Reg. č.: VZ-9/20

Vysvětlení zadávací dokumentace č. 1 - 14 k veřejné zakázce „II/105 - Severní obchvat Jílového u Prahy – I. etapa“

SO 522.1, položky pořadového čísla: 17, 19, 26 a 32

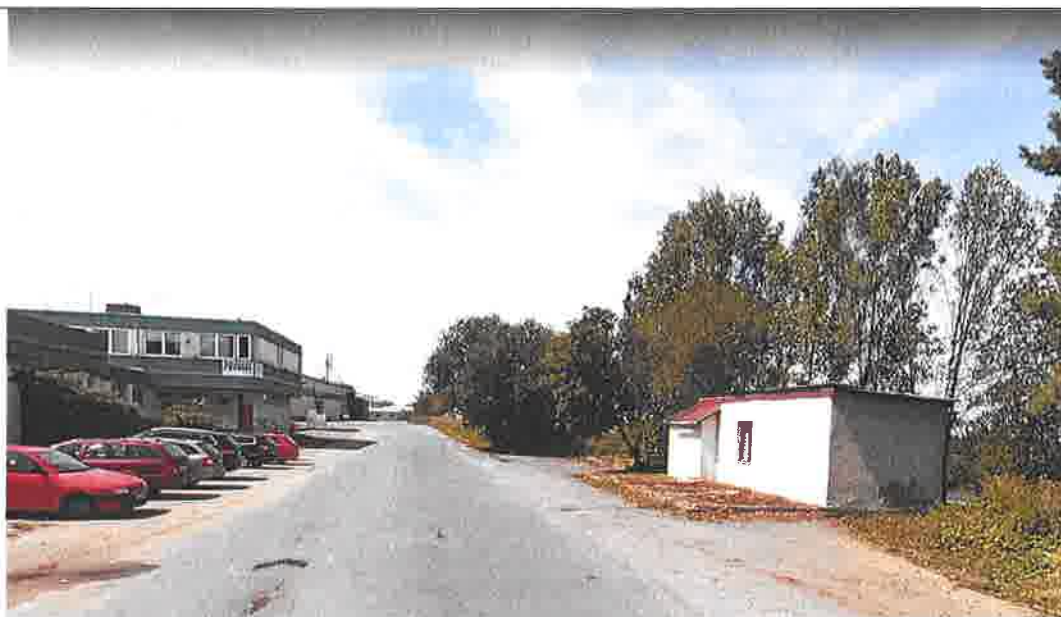
U těchto položek se neshoduje množství jednotek položky s výpočtem množství jednotek v popisu položky:

4.	19	1824 7	OŠETŘOVÁNÍ TRÁVNÍKU	M2	993,000
			3x pokosením se shrabáním, naložení shrabků na dopravní prostředek, s odvozem a se složením		
			z pol.18241: 3*331,000=870,000 [A]

17	1823 0	ROZPROSTŘENÍ ORNICE V ROVINĚ	M3	99,269
			<i>z pol.12110: 87,000=87,000 [A]</i>		
	32	8993 09	DOPLŇKY NA POTRUBÍ - VÝSTRAŽNÁ FOLIE	M	540,000
			výstražná folie š.500mm		
			<i>ze situace a vzor. uložení 228,0+3,0+3,0+30,0=264,00 0 [A]</i>		
	26	8781 4	NASUNUTÍ PLAST TRUB DN DO 25MM DO CHRÁNIČKY	M	13,000
			<i>z pol.87615: 14,000=14,000 [A]</i>		
Žádáme o prověření výpočtu množství jednotek rozpočtu.					
Vysvětlení zadávací dokumentace					
Byl prověřen výpočet jednotlivých položek soupisu prací SO 521 a SO 522.1. Chybně uvedené položky byly opraveny a budou dány do souladu. Bude oprava soupisu prací SO 521 a SO 522.1

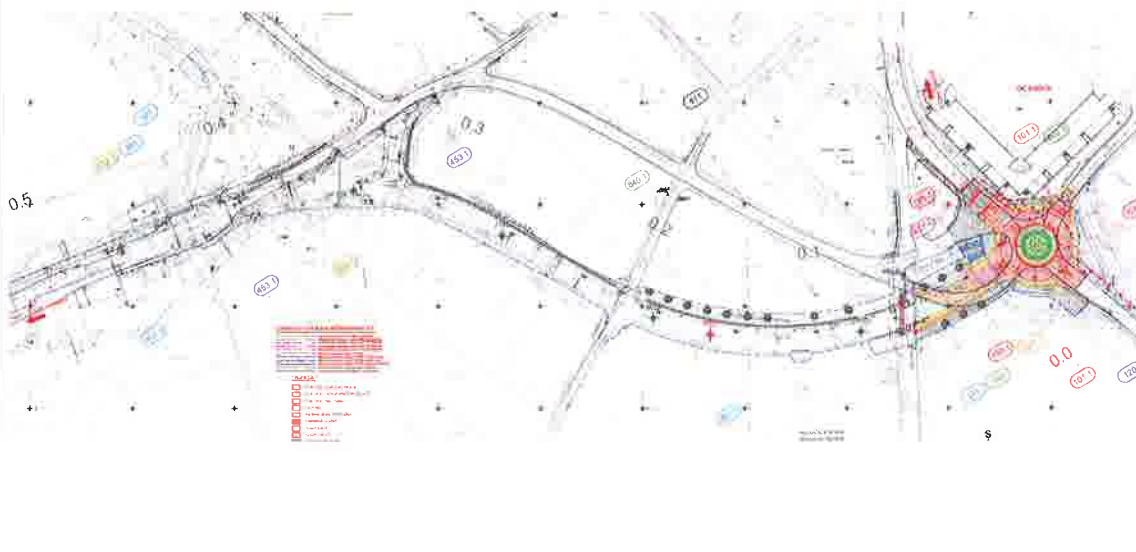
Znění žádosti o vysvětlení zadávací dokumentace
13.	Domníváme se správně, že předmětem veřejné zakázky je výstavba I. etapy Severního obchvatu Jílové u Prahy, začínající výstavbou okružní křižovatky ul. Pražská s jejím

napojením na stávající ulici Slunečná nikoliv Na Slunci dle zadávací dokumentace.

Současně zadávací dokumentace uvádí, že budou realizovány následující objekty, jak je vyznačeno v situaci:

- Kanalizace až do cca km 0,4 (SO 301.1)
- Retenční nádrž SO 361
- Přeložka tlakové kanalizace /SO 331)
- Přeložka vodovodů SO 341, SO 342
- Přeložka plynovodu SO 521, SO 522.1
- Osvětlení okružní křižovatky Pražská SO 441.1
- S koordinací zhotovitele budou přeloženy sítě el. komunikací fy CETIN na náklady objednatele

Upřesní zadavatel rozsah prací?

Zadavatel nebude upřesňovat rozsah prací. Rozsah prací je jednoznačně daný ze zadávací dokumentace, kde jsou v koordinační situaci přehledně vykresleny a v legendě popsány jednotlivé stavební objekty, které budou v rámci realizace I. etapy Severního obchvatu Jílového u Prahy provedeny. Rozsah prací je rovněž jednoznačně zadán soupisem prací. Okružní křižovatka Pražská se napojuje na stávající ulici Na Slunci cca naproti stávajícího rybníčku.
